**Oggetto:** OSSERVAZIONI\_Piano straordinario per l'accessibilità aCortina 2021 \_ SS51 "di Alemagna"\_ Attraversamento dell'abitato di Tai di Cadore  
Con la presente si trasmettono le osservazioni relative al procedimento di Valutazione d'ImpattoAmbientale per il Piano straordinario per l'accessibilità a Cortina 2021 \_ SS51 "di Alemagna"\_Attraversamento dell'abitato di Tai di Cadore e Piano di Utilizzo Terre ex art.9 del DPR 120/2017, presentate alComune di Pieve di Cadore dal Comitato per la Variante di Tai di Cadore.

SS51 "di Alemagna" Piano straordinario per l'accessibilità a Cortina 2021 \_ Attraversamento dell'abitato di Tai di Cadore e Piano di Utilizzo Terre ex art.9 del DPR 120/2017

**OGGETTO : Valutazione Impatto Ambientale del progetto “SS 51” di Alemagna “  
attraversamento dell'abitato di Tai”  
OSSERVAZIONI**

# VARIANTE DI TAI – NOTE PER OSSERVAZIONI

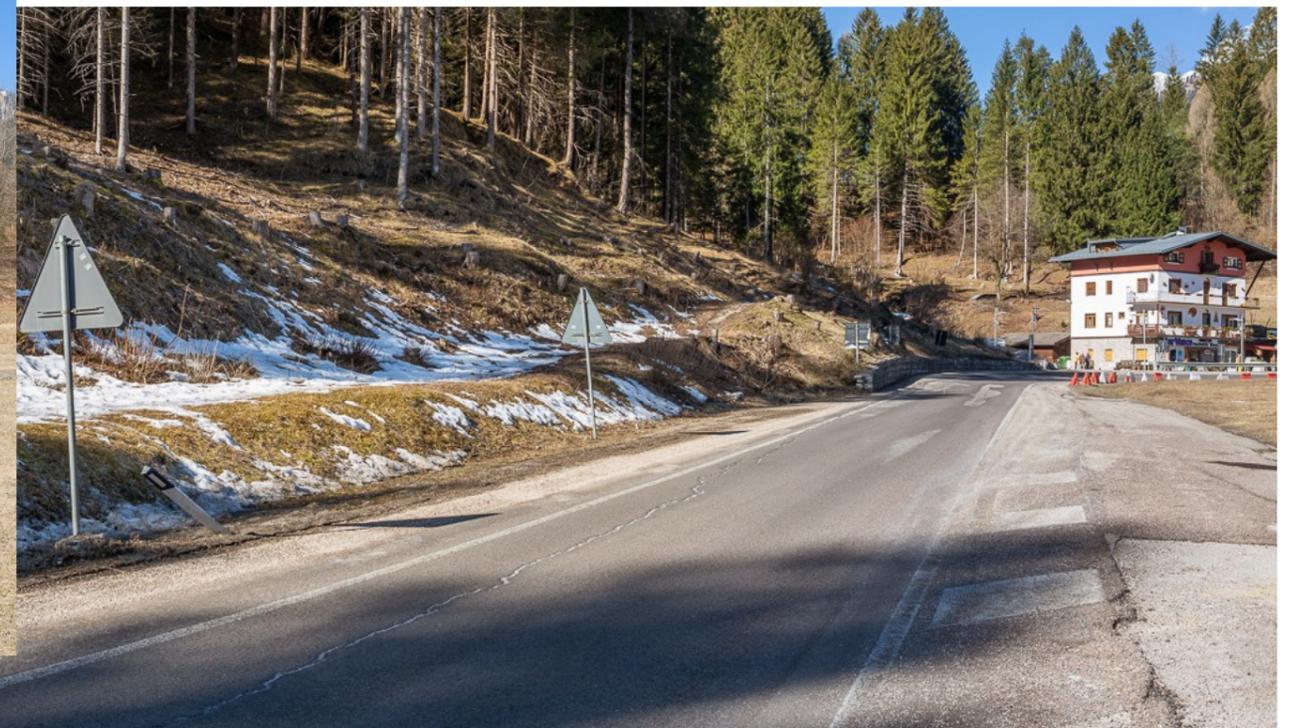
sotterranea possa causare cedimenti agli edifici e depressioni nelle aree pertinenziali soprastanti. Si vuole inoltre richiamare l'attenzione per quanto riportato nell'elaborato *86\_T00\_IA00\_AMB\_RE04\_3\_A Studio Impatto Ambientale\_ Quadro Ambiente* dove al sottocapitolo "2.3.3 Idrogeologia" "Individuazione di pozzi e sorgenti" nel quale si dichiara che "Nell'area interessata dai lavori non sono stati rilevati sorgenti o pozzi", è invece proprio nell'area della località di Manzago a pochi metri da dove dovrebbe passare l'asse della galleria che troviamo un pozzo artesiano, del quale ne si documenta fotograficamente l'esistenza (foto 1 e 2).

Lo scoperto di queste aree è spesso soggetto a ristagni d'acqua, proprio per la scarsa permeabilità sopra descritta e l'ulteriore presenza di opere antropiche di rilevanti dimensioni, come è la galleria di attraversamento dell'abitato di Tai, andrebbero ad alterare ulteriormente i fragili equilibri delle capacità di assorbimento dell'area superficiale del terreno, peggiorando la situazione, in considerazione anche al fatto che queste zone hanno dei periodi piovosi molto intensi.

Le (foto 2 e 3) evidenziano condotte di smaltimento eseguite in aree prative al fine di far defluire gli abbondanti ristagni d'acqua dalle superfici a prato di pertinenza degli edifici residenziali.

Figura 1 - Estratto dall'elaborato T00\_IA00\_AMB\_RE04\_2\_A. Flussi di riferimento rilevati nella situazione attuale.

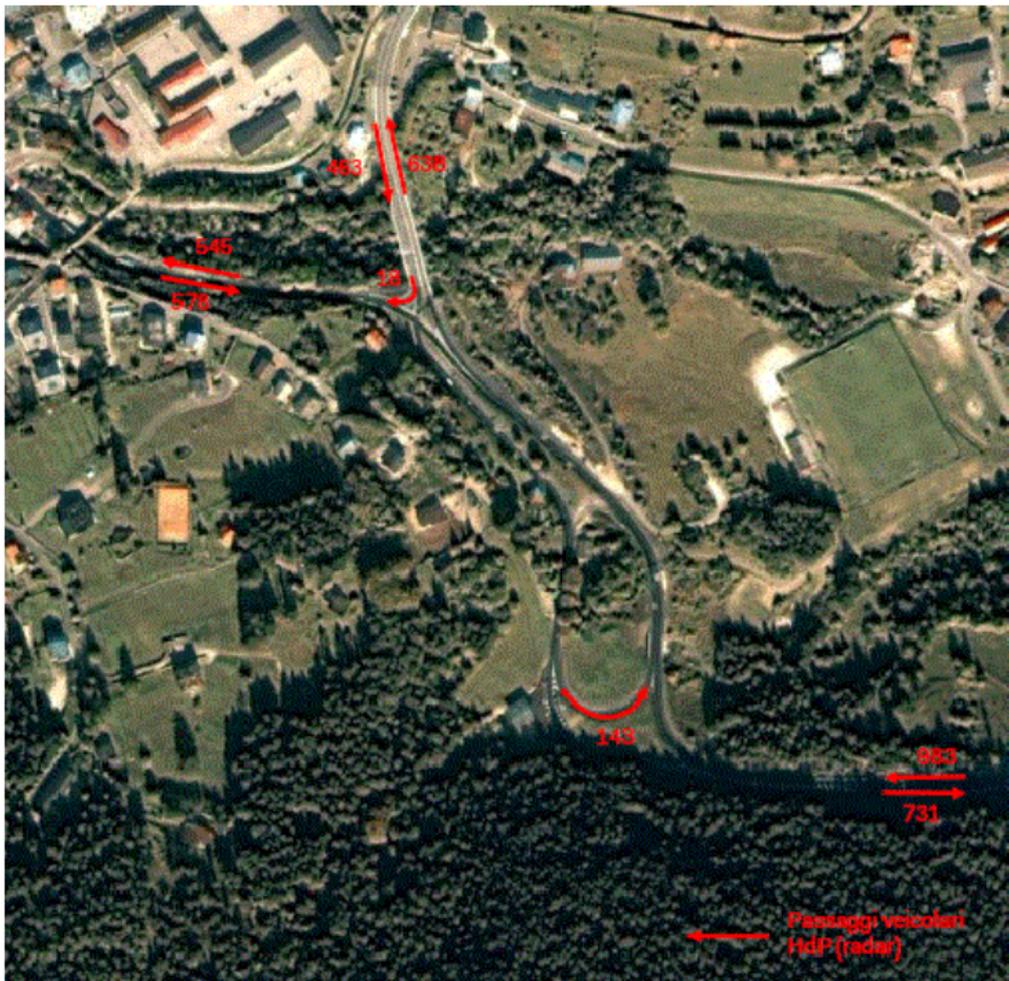
La parte di analisi che ora è esposta all'interno della documentazione progettuale fornisce alcuni primi elementi di valutazione, riportando i flussi di traffico con cui è verificato l'assetto rotatorio (Figure 1 e 2), derivati da indagini realizzate nell'estate e nell'autunno del 2018. La rete implementata nel modello definisce sostanzialmente percorsi fissi, non comprendendo la rete stessa possibili alternative di percorrenza. Ciò porta a considerare come premessa che il 90% dei flussi si orientino al nuovo percorso.

Le analisi sono state condotte identificando la giornata con carico complessivo più alto (sabato 28 luglio) e poi filtrando all'interno di tale giorno l'ora di punta più alta (11:00-12:00). Tale approccio non garantisce tuttavia che tali siano effettivamente le condizioni più gravose che possono presentarsi su un singolo ramo (quindi per specifiche manovre), possibili anche in presenza di flussi giornalieri più bassi, ma maggiormente concentrati nelle punte.

Le risultanze dell'analisi, condotta su 5 scenari, portano comunque a definire alcuni punti:

1. il modello identifica l'opera come funzionale nel complesso a sostenere i flussi caricati;
2. a livello di sistema complessivo lo scenario della situazione oggi in essere, con una percorrenza complessiva di 1.135 km comporta un perditempo totale di 25,82 ore. Gli scenari di progetto con una percorrenza complessiva variabile tra i 1.000 e i 1.040 km (circa -10% rispetto allo stato attuale) comportano però un perditempo fino a 30,24 ore (a parità di domanda), registrando quindi un +17% di tempo speso;
3. identificare un necessario aggiustamento degli elaborati per superare l'incongruenza esistente nelle relazioni che percorrono il tratto tra le due rotatorie a est (Figura 3);
4. uno dei due tratti stradali che congiungono le due rotatorie a est diviene scarico, gravato da un numero esiguo di veicoli, qualora i rami siano configurati a doppio senso di marcia;

Figura 4 - Estratto dall'elaborato T00\_EG00\_GEN\_RE01\_C (Relazione tecnica generale)

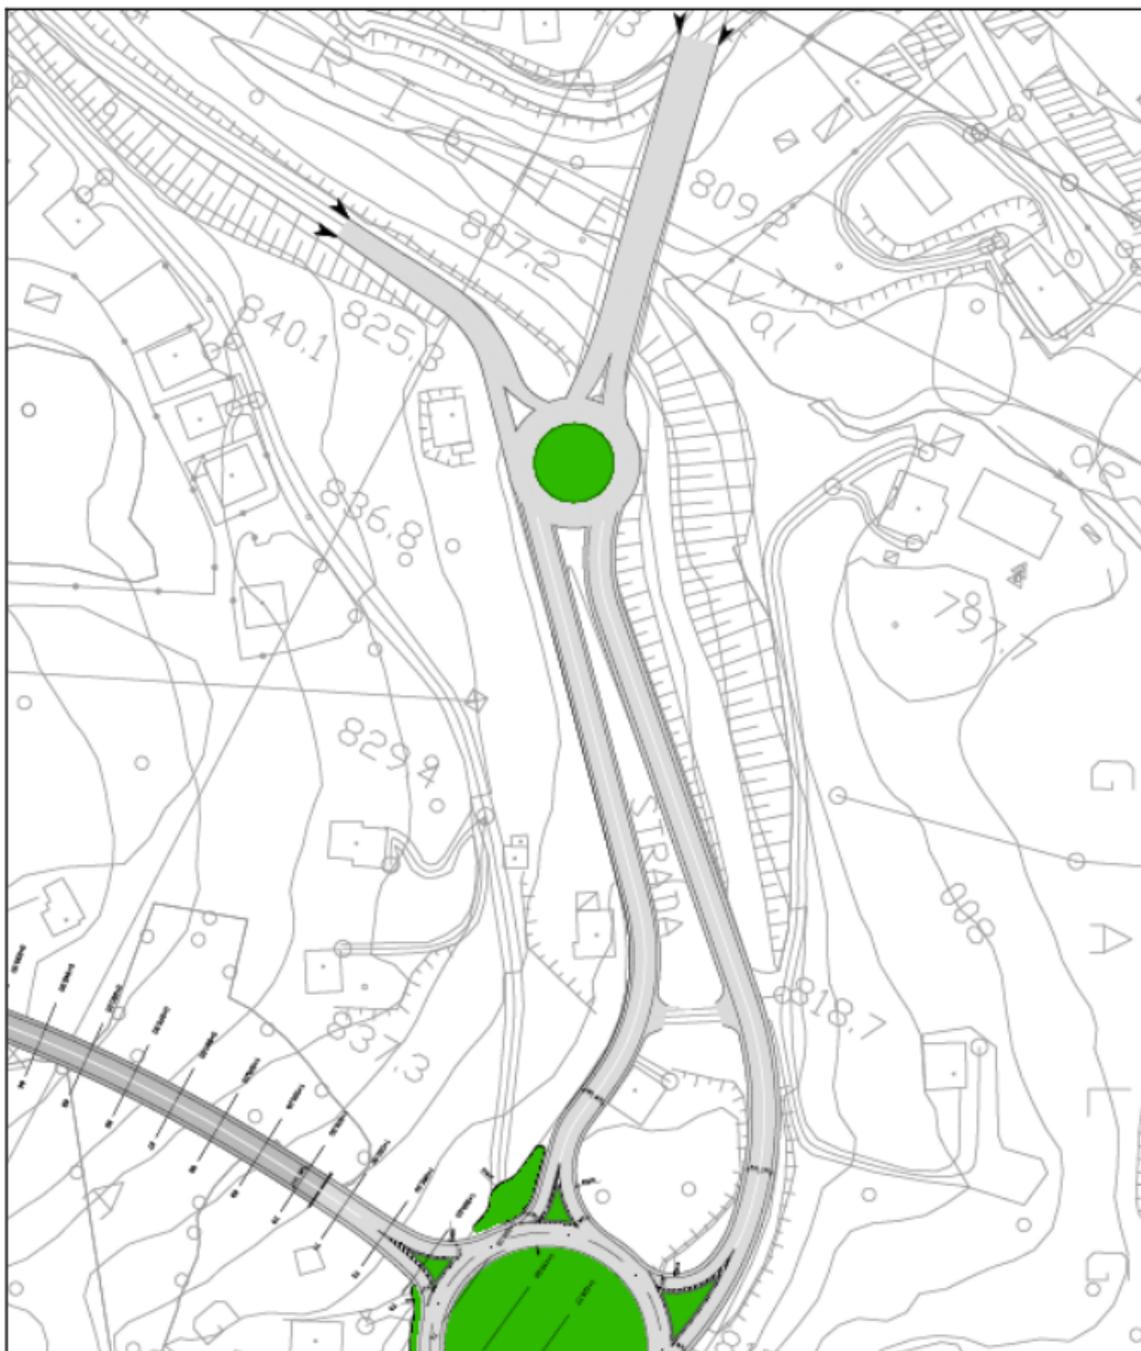
Osservando la piccola rotatoria più a nord (Figura 4), certamente opportuna per garantire che le manovre in uscita da Tai e dirette verso Calalzo non debbano impegnare l'intersezione di testata della galleria, risulta evidente come i due rami che la incidono da sud, pur essendo a doppio senso di marcia, coerentemente al modo con cui gli stessi si connettono alla rotatoria principale posta a sud, non incidano l'anello della piccola rotatoria con una conformazione che accoppi ingresso e uscita, ma configurino piuttosto i due rami uno come esclusiva uscita e l'altro come esclusivo ingresso. Ciò vanifica il doppio senso presente su entrambi e crea una pericolosa situazione di falsa percezione dei percorsi a chi imbocca i due rami dalla rotatoria posta a sud.

Figura 5 - Estratto all'elaborato T00\_CA00\_CAN\_PL01\_B.

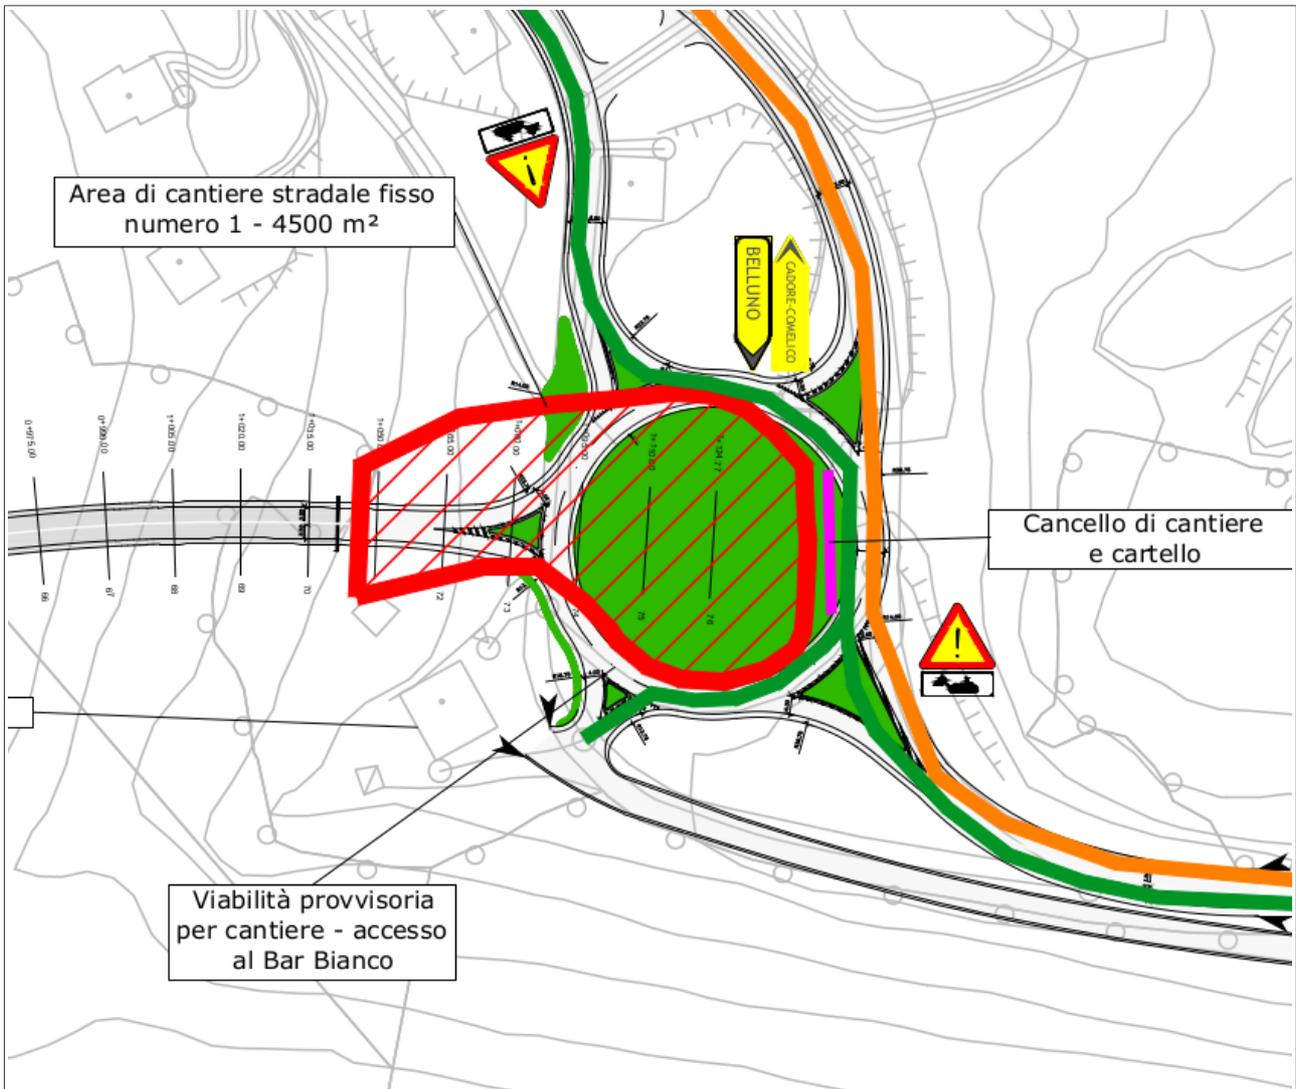
Il primo aspetto deve valutare come l'effetto del cantiere comporti da un lato un disturbo legato al rumore, accentuato nelle prime fasi di attacco, per effetto dello scavo stesso e delle operazioni che verranno realizzate all'esterno che, nel caso dell'imbocco est (bar Bianco) si collocano a pochi metri dall'edificio. Un secondo aspetto connesso specialmente alla presenza dell'attività commerciale deriva dalle perimetrazioni e dai vincoli a cui sarà sottoposta la viabilità in presenza del cantiere. Vincoli indicati nella Tavola T00\_CA00\_CAN\_PL01\_B, contenente la planimetria delle aree di cantiere e la viabilità di accesso, dalla quale si evince come l'attività commerciale risulti

accessibile solo dalle provenienze da Tai dirette a Belluno (Figura 5), reiterando quindi un vincolo attualmente presente, ma peggiorativo poiché l'esistenza del cantiere va a mascherare totalmente a tali utenti la presenza del servizio commerciale, con condizioni che, considerata la durata dei lavori, determinano un notevole pregiudizio economico.

Figura 9 - Evoluzione dell'alternativa di base.

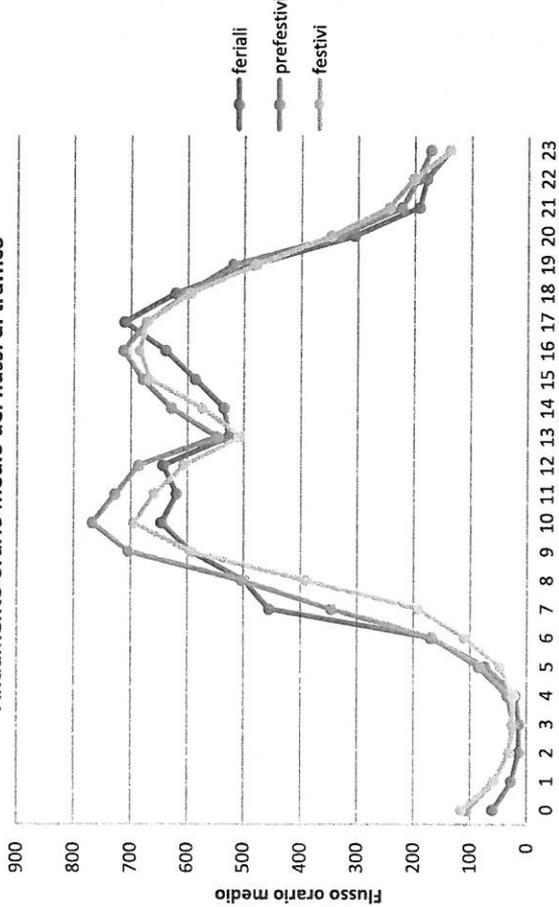
Una tale soluzione poteva a sua volta svilupparsi con varie sfaccettature. Una esposta in un assetto comparato in Figura 8, manteneva a senso unico le due tratte stradali che si immettevano nella rotatoria di imbocco ad est. Ancora però essa poteva evolvere verso una soluzione utile a introdurre eventuali opportunità di riutilizzo di parte dell'area, posta tra le due rotatorie ad est, su cui oggi insistono i due rami stradali sostanzialmente paralleli, ipotizzando il declassamento di uno dei due (Figura 9) e l'uso degli spazi ricavati quale punto di benvenuto non solo per il comune di Pieve, ma per l'insieme delle valli del Boite e del Centro Cadore, potendo già contare sui servizi presenti nell'attività commerciale esistente.

La soluzione si incardina sul principio che l'ipotesi migliorativa condotta con l'eliminazione del ramo verso il Palalghiaccio, che quindi non rappresentava più un vincolo, potesse dar luogo anche alla modifica del tracciato stesso della galleria che veniva pertanto traslato nella sua parte più a est, collocandosi più in profondità nel versante, con un incremento dei livelli di ricoprimento, e l'allontanamento dagli edifici che oggi vi insistono superiormente.

Ciò avrebbe inoltre permesso di valutare un ridimensionamento della rotatoria, da studiare funzionalmente, ma perseguendo il principio di riduzione della velocità di percorrenza dell'anello, facilitando quindi l'immissione e incrementando la capacità del sistema. Con un intervento combinato di ridimensionamento e di traslazione di poche decine di metri più a sud poteva essere mantenuto quindi il legame tra l'edificio che insiste nella sua prossimità e il territorio posto a nord di esso.
